Mission régionale d'autorité environnementale

**Avis en date du 19 octobre 2018
de la Mission régionale d'autorité environnementale d'Île-de-France
sur le projet « M'Seguin », de construction d'un ensemble immobilier
sur la partie centrale de l'Île Seguin, à Boulogne-Billancourt (Hauts-de-Seine)**

Résumé de l'avis

Fig.2 : plan d'implantation et d'élévation des bâtiments – source : étude d'impact

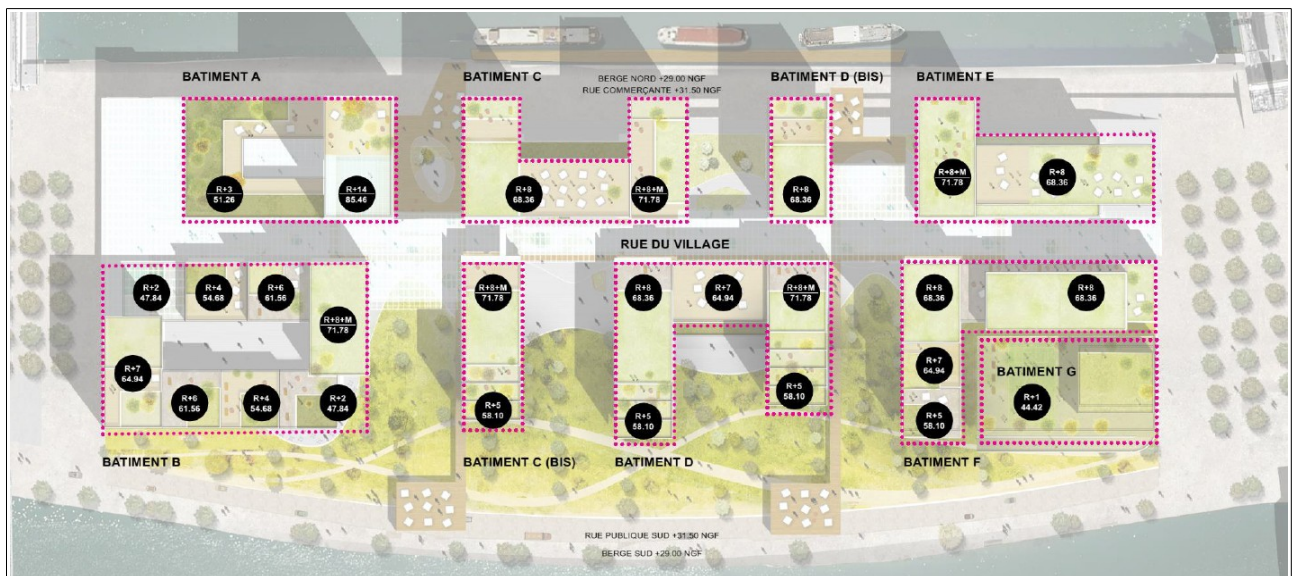
Enfin, il est indiqué dans l'étude d'impact que « *le projet n'implique aucune intervention directement dans la Seine, ni aménagement sur les berges de Seine* ». Or cette information est contredite par le plan masse du projet (Fig. 2) et par la gestion annoncée des déblais par voie navigable.

La MRAe recommande de clarifier la définition du projet concernant la construction éventuelle d'embarcadères et de préciser en conséquence :

- **les impacts éventuels du projet sur l'eau et les milieux aquatiques ;**
- **les impacts relatifs à l'évacuation des 400 000 m³ de déblais générés par le projet, selon qu'elle soit effectuée par le fleuve ou par la route.**
